#### ANTEPROYECTO N° 1569-15

Tengo a bien informarle sobre la revisión del Anteproyecto N° 1569-15, Proyecto de desarrollo de la parcela de uso residencial, Proyecto ALBROOK GROVE RESIDENCES, Propiedad de ALBROOK ALB-13 S.A, ubicado en la calle Gil Sánchez, Albrook, en el Corregimiento de Ancón, Distrito de Panamá, Provincia de Panamá, Correspondiente a la Finca No. 452429.

Panamá, 21 de julio de 2015  
SINAPROC-DPM-269

A través de la presente le remito el informe sobre la visita de inspección realizada a la Finca No. 452429, donde se propone el desarrollo del proyecto "Albrook Grove Residences": elaborado por la Dirección de Prevención y Mitigación de Desastres, de nuestra institución.

QUEBRADA BARRIOS EN LA PARTE DONDE SE HA  
DETERIORRADO LA CANAL REVESTIDA.

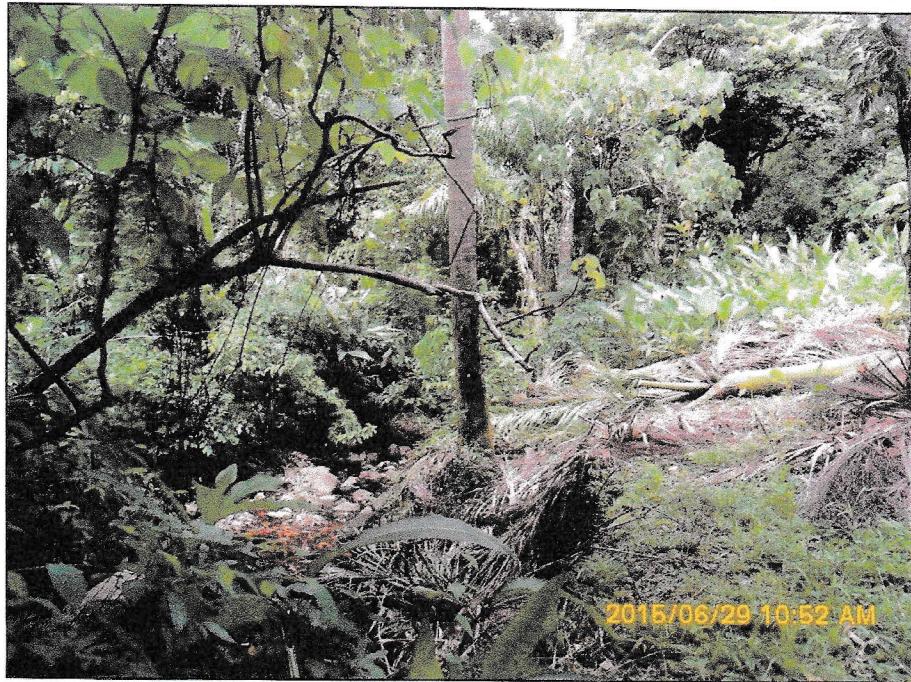
- \* La quebrada Barrios se observa que está canalizada, con revestimiento de concreto en sus márgenes. Cerca a esta quebrada existen árboles y Palmas. Un tramo de la canal fue dañada por la caída de un árbol, pero se puede reparar para que no se siga erosionando esa parte.
- \* La quebrada en este punto de su recorrido se le observan sus aguas bastante claras, aparenta no estar contaminada por aguas residuales.
- \* Se proyecta dividir la Finca en once (11) lotes de áreas mayores a los 500 m<sup>2</sup>.
- \* Según nos informa el promotor se desea con este proyecto construir residencias de dos niveles, según las construcciones ya existentes y se desea además conservar áreas verdes que le dan un valor agregado al residencial.

9. Dar mantenimiento al cauce de la quebrada Barrios, de forma periódica para garantizar el libre flujo de la corriente.
